Č. j. PVL-46702/2022/830

VYSVĚTLENÍ ZADÁVACÍ DOKUMENTACE Č. 1

Název veřejné zakázky: VD Miřejovice – oprava technologie a PKO válce č. 1
Druh zadávacího řízení: Zjednodušené podlimitní řízení
Datum zahájení zadávacího řízení: 21. 6. 2022

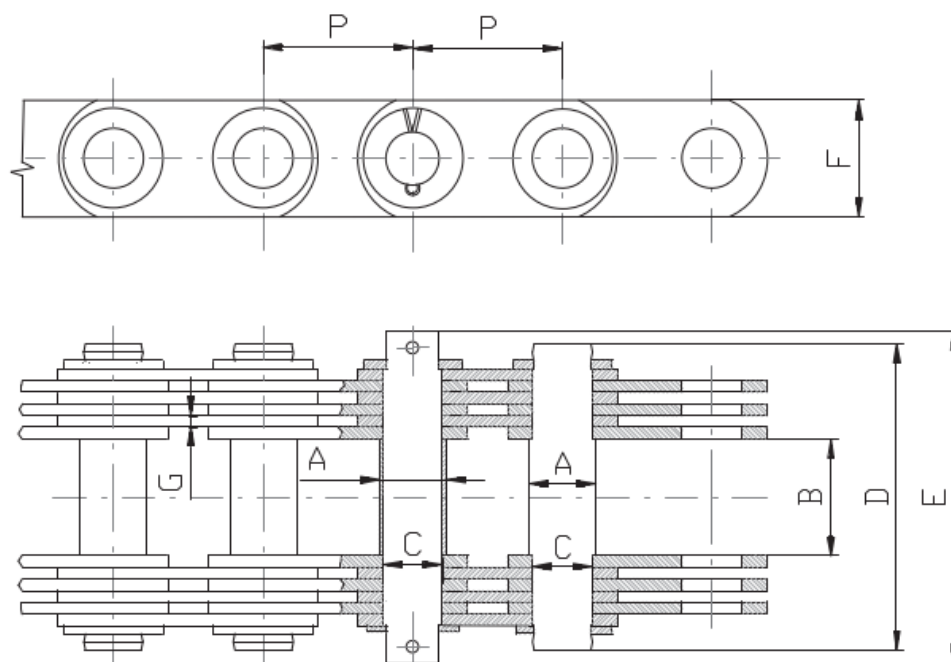
Dobrý den,
máme prosím dotaz ohledně gallova řetězu. V zadání není uvedena specifikace gallova řetězu, podle které bychom mohli poptat případného výrobce.

Zadavatel sděluje, že v zadávací dokumentaci je uvažováno s gallovým řetězem s níže uvedenými parametry:

A-70 mm
P-140 mm
B-60 mm
D-230 mm
E-280 mm
G-8 mm
F-106 mm

Parametry byly, vzhledem k nedochované původní dokumentaci, zjištěny oměřením stávajícího řetězu.
